Mission régionale d'autorité environnementale
NORMANDIE

Avis délégué
**Installation photovoltaïque au sol au lieu-dit La Plaine sur les
communes de Laize-Clinchamps et de Fontenay-le-Marmion**
(14)

N° MRAe n° 2025-5880

Figure 4: Cartographie des enjeux globaux (Source p. 156 de l'EI)

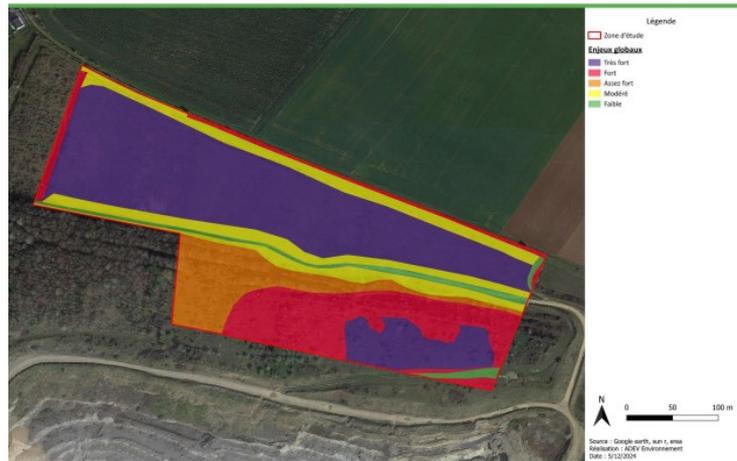
D'une façon générale, le niveau d'enjeu relatif aux différentes espèces et habitats identifiés sur le site doit être mieux justifié en s'appuyant sur la dernière actualisation des listes rouges régionales datant de 2022⁹. Une prospection réalisée en automne compléterait utilement l'étude faune flore car c'est une période importante pour les chauves-souris (accouplement et migration).

L'autorité environnementale recommande de justifier le niveau d'enjeu relatif aux différentes espèces et habitats identifiés sur le site en s'appuyant sur les statuts de protection des espèces les plus récents et en complétant les inventaires naturalistes de terrain par une prospection en automne.

Figure 5: Plan de masse du projet (Source p. 16 de l'EI)

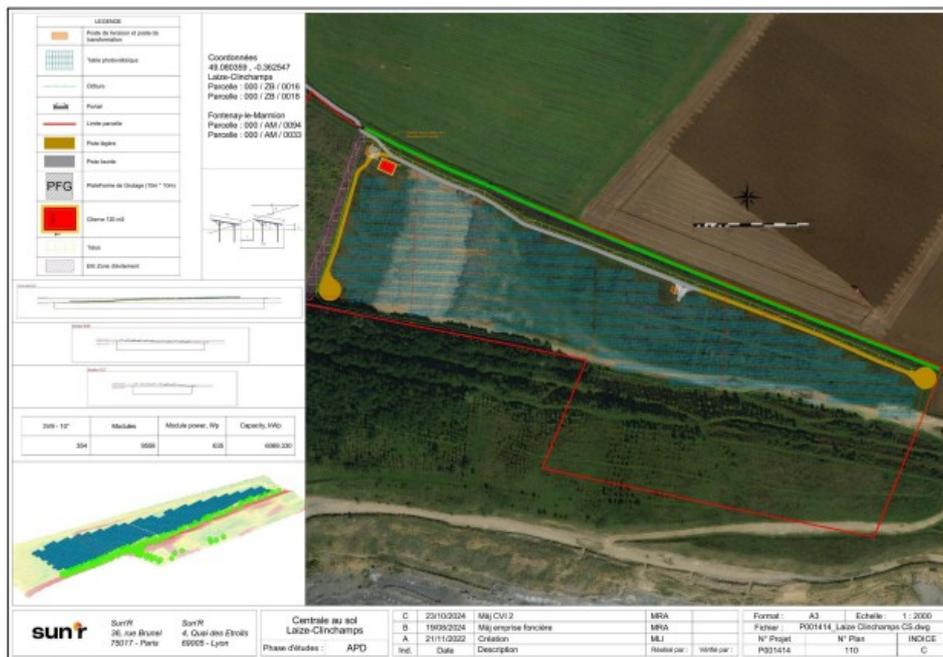
L'impact brut du projet sur l'avifaune est qualifié de modéré et celui sur les chiroptères d'assez fort. Une carte précisant les distances entre les installations et les habitats (boisements et haies qui bordent le projet) doit être ajoutée au dossier afin de démontrer que cette mesure permet de réduire efficacement l'impact du projet sur l'avifaune et les chiroptères.

Par ailleurs, l'Orobanche de la picride est également présente sur le lieu d'implantation des futurs panneaux. Une carte superposant l'implantation des panneaux et la situation des stations d'Orobanche aurait été nécessaire pour mieux appréhender les impacts potentiels du projet.

L'autorité environnementale recommande de mieux analyser l'impact du projet sur la biodiversité et en particulier sur l'Orobanche de la picride en statut critique sur la liste rouge de Normandie, afin de justifier de la mise en œuvre de la séquence ERC et des mesures associées. Elle recommande de joindre à l'étude d'impact une carte précisant les distances entre les installations et les habitats et une carte superposant l'implantation des panneaux et la situation des stations d'Orobanche. Elle recommande de garantir que la mise en œuvre des mesures compensatoires permettra de reconstituer les fonctionnalités nécessaires au transfert de l'Orobanche de la picride, voire d'obtenir un gain net de fonctionnalité, notamment en précisant le calendrier de leur mise en œuvre qui devra être antérieure à la destruction des stations du site du projet. Elle recommande également de détailler les mesures de suivi qui permettront de s'assurer de la pérennité des mesures compensatoires en proposant des valeurs de
